Modulo per la presentazione delle osservazioni per i piani/programmi/progetti sottoposti a procedimenti di valutazione ambientale di competenza statale

ID: Codice procedura (ID_VIP/ID_MATTM): 12691

“Progetto di un impianto eolico denominato "Pitigliano" ubicato nei comuni di Pitigliano (GR) e Sorano (GR) costituito da 20 (venti) aerogeneratori di potenza nominale 7,0 MW per un totale di 140,0 MW con relative opere connesse ed infrastrutture indispensabili”

TESTO DELLE OSSERVAZIONI

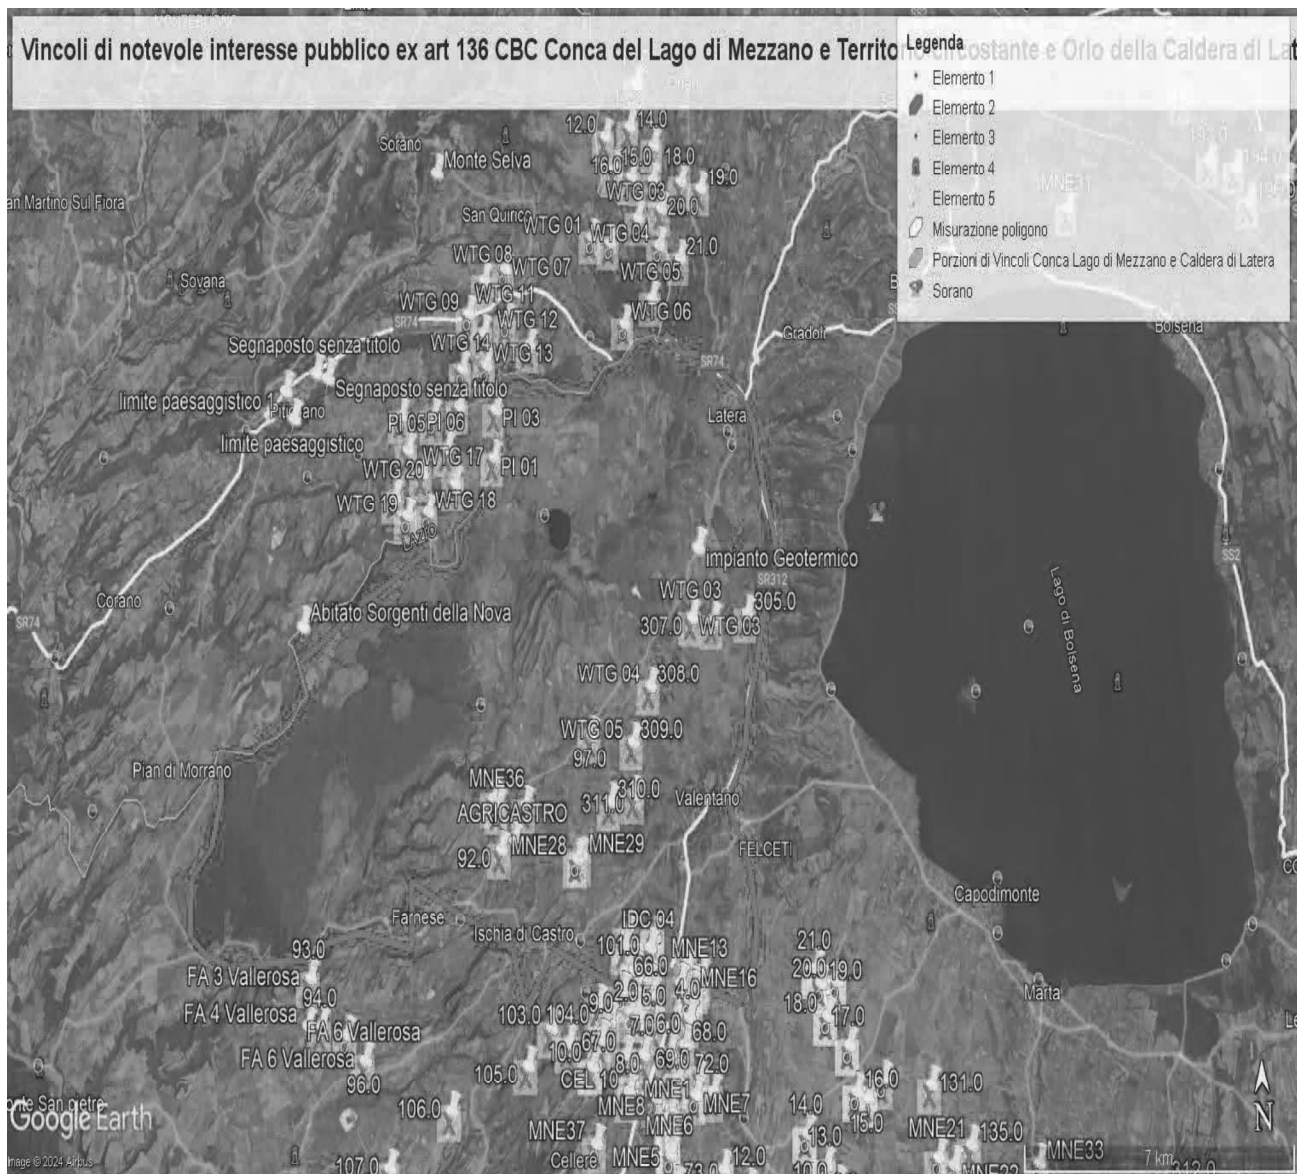
Al contrario si evidenzia che l'impianto eolico industriale citato non solo ricadrebbe con tutti e 20 gli aerogeneratori all'interno delle fasce di rispetto di 3 km di due vincoli paesaggistici di notevole interesse pubblico esistenti nella Regione Lazio e con una parte di essi nel vincolo paesaggistico del Centro abitato di Sorano (GR) quindi in aree non idonee all'installazione di impianti di energia rinnovabile. Addirittura, alcuni aerogeneratori sarebbero ubicati a poche centinaia di metri dai perimetri dei due vincoli paesaggistici laziali ex art 136 del CBC.

Come è illustrato nell'immagine si ribadisce che l'impianto industriale "Pitigliano" ricade completamente all'interno delle fasce di rispetto dei due vincoli di notevole

IMMAGINE n. 2 Impianto eolico industriale “Pitigliano” e distanze aerogeneratori dai Vincoli della Conca del Lago di Mezzano...

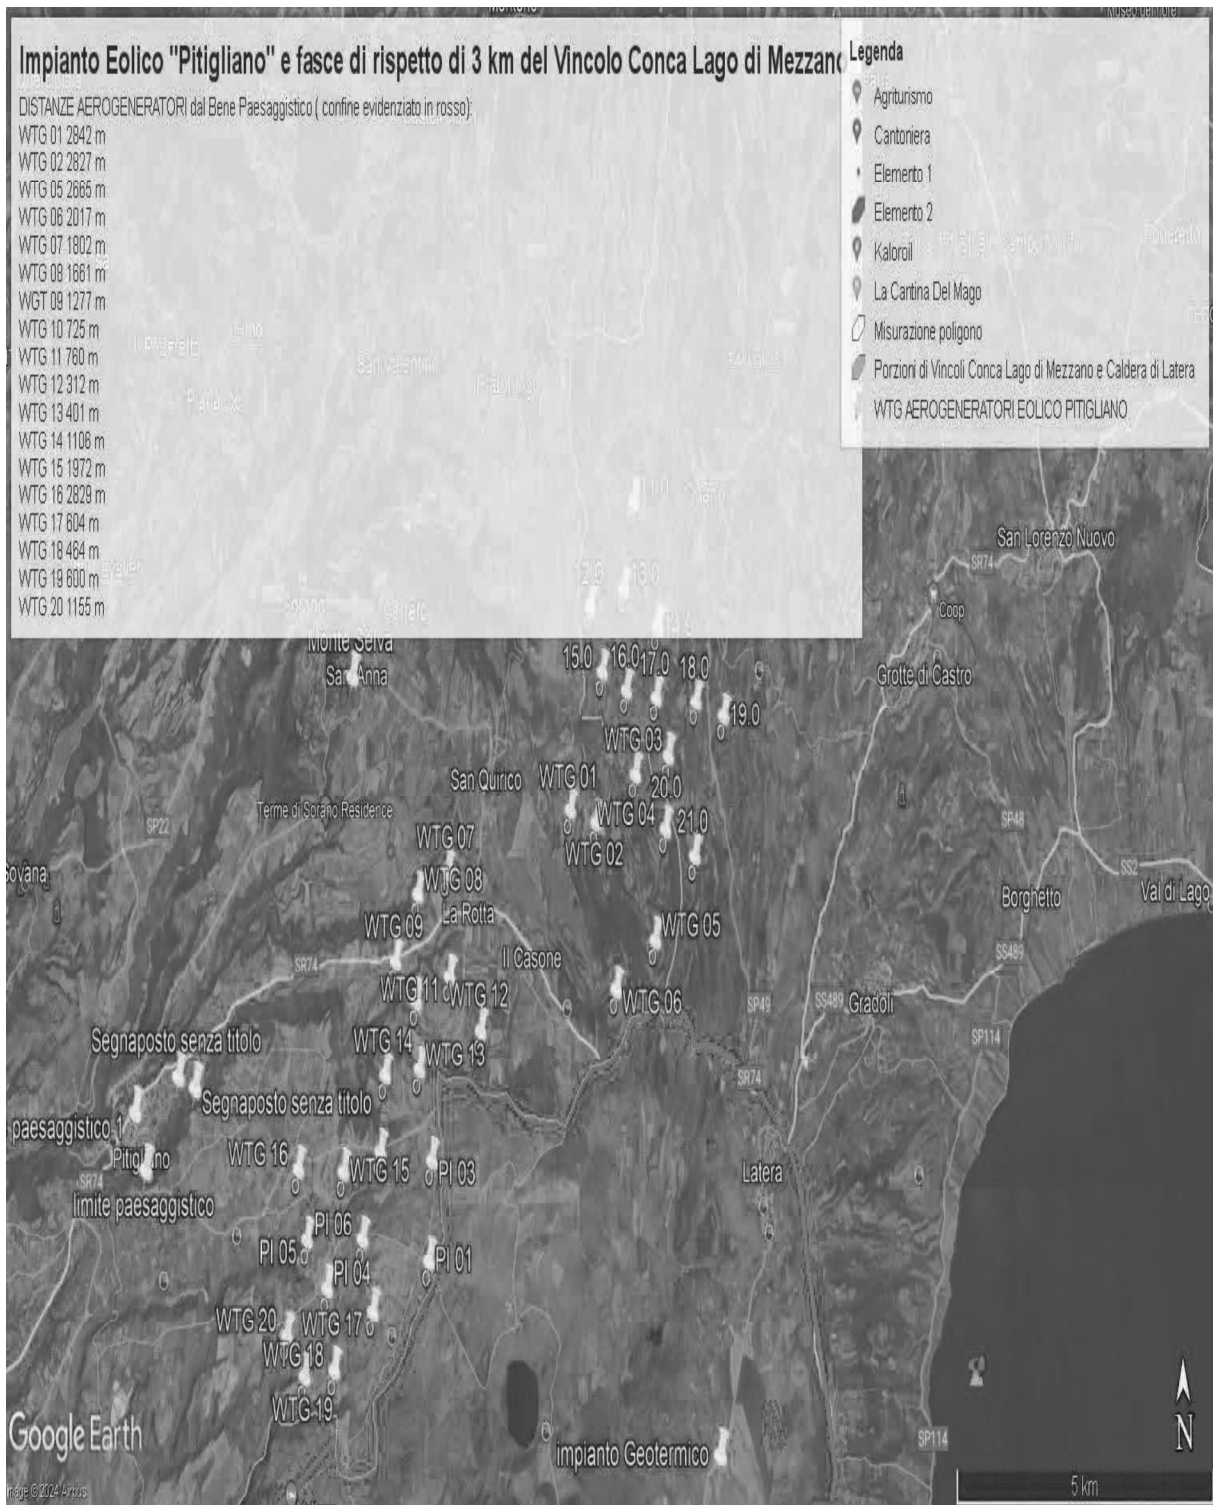
interesse pubblico e lambisce quelle di un terzo vincolo e quindi come affermato dal Consiglio di Stato nelle sentenze citate, l'impianto è insediato in area non idonea ai sensi dell'art. 20 comma 8 lettera c quater del D.Lgs. n. 199/2021 e ss.mm.ii al contrario di quanto sostiene la proponente.

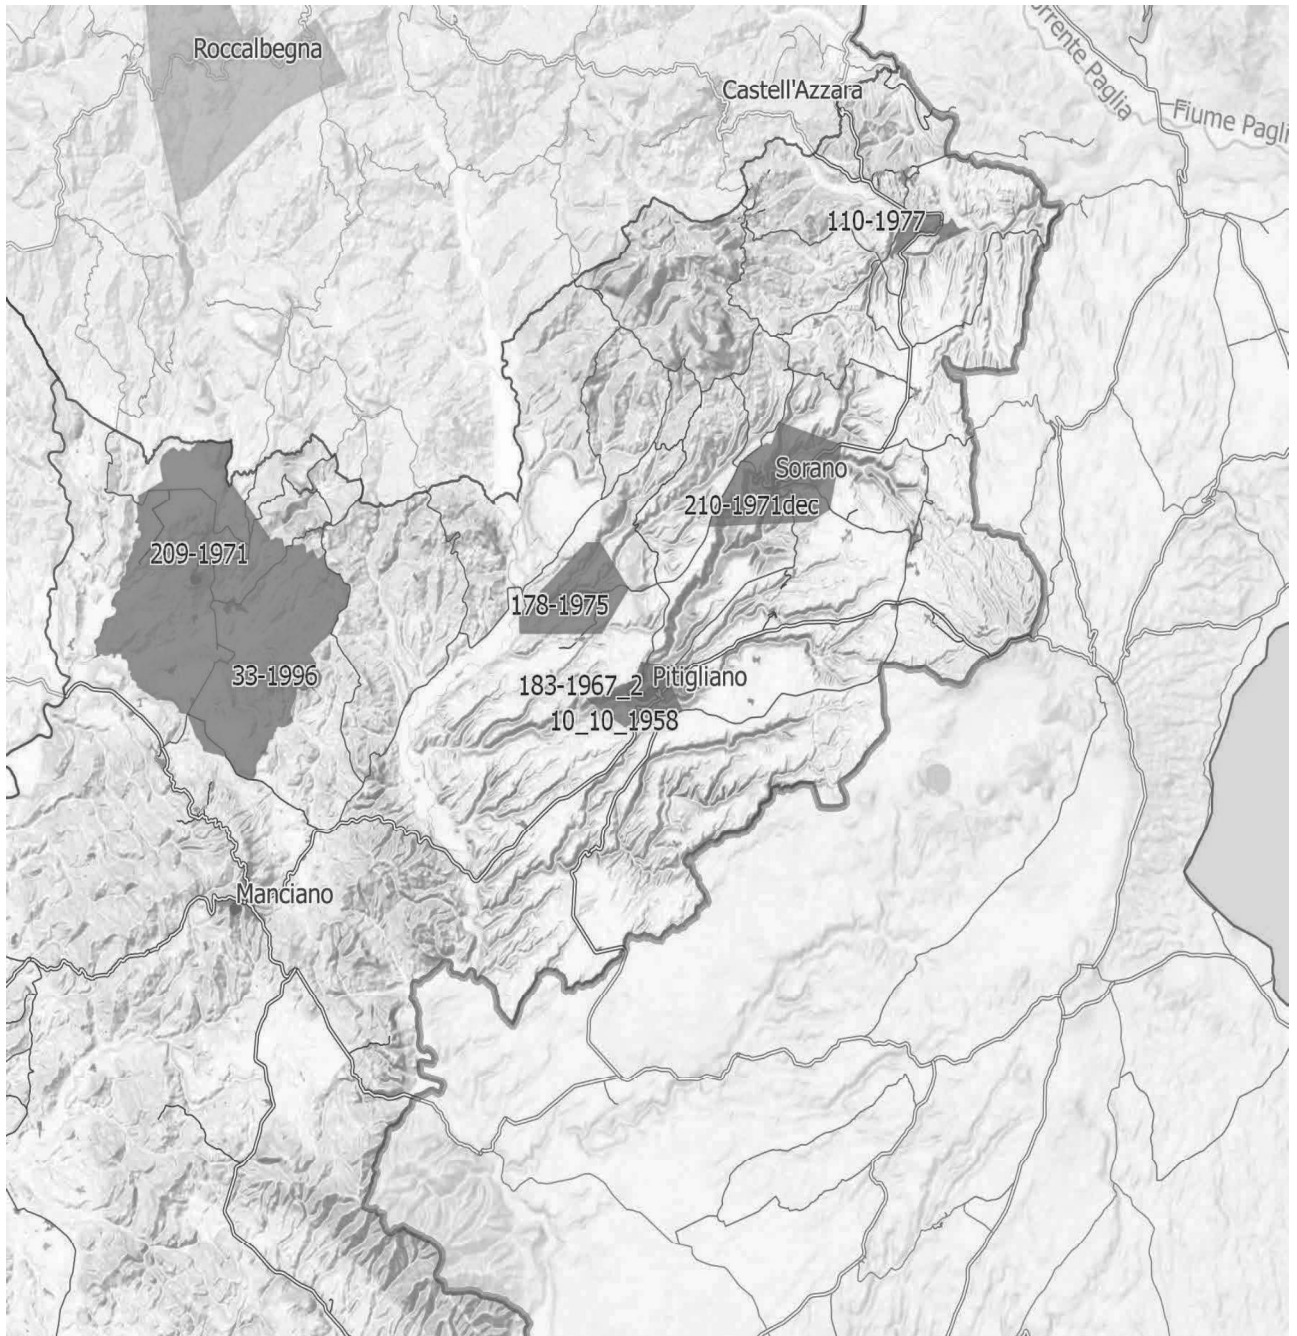
Inoltre, come sostiene la Proponente parte dell'impianto si verrebbe a trovare a 3,5 km dal centro abitato di Sorano. Infatti, tre degli aerogeneratori WTG 08, 09, 10 sono addirittura all'interno delle fasce di rispetto dei 3 km del suo vincolo paesaggistico di notevole interesse pubblico ex art 136 del CBC. Si evidenzia che così si crea

un'ulteriore incompatibilità con la tutela del Paesaggio.
